IR.271.004.2026.KB  
IR.KW-0190/26

### **Do Uczestników postępowania nr IR.271.004.2026.KB**

*Dotyczy: postępowania o zamówienie publiczne pn.: „Termomodernizacja budynku Przedszkola Gminnego nr 4 w Kłobucku”.*

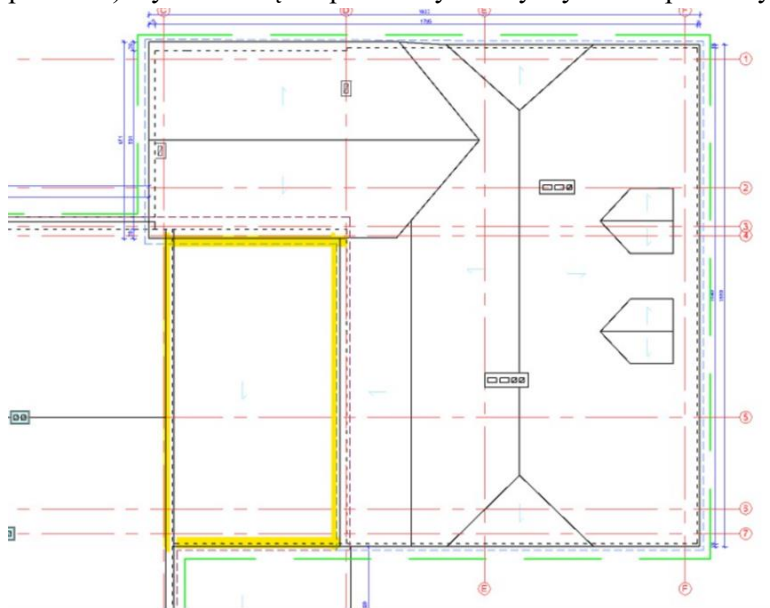
Jak wykończony jest dach oznaczony kolorem żółtym na powyższym zdjęciu? Jeśli oznaczony dach jest wykończony blachą, to w jaki sposób Zamawiający chce wykonać na nim ocieplenie styropapą? Czy należy przewidzieć demontaż blachy? Czy płyty kanałowe (oznaczanie warstw P04 - strop nad parterem) wykonane są w spadku czy należy wykonać spadki styropianowe?

Dach nad częścią, o której mowa w pytaniu jest pokryty blachą falistą. Należy wykonać docieplenie stropu z granulatem z wełny mineralnej warstwą 15 cm.
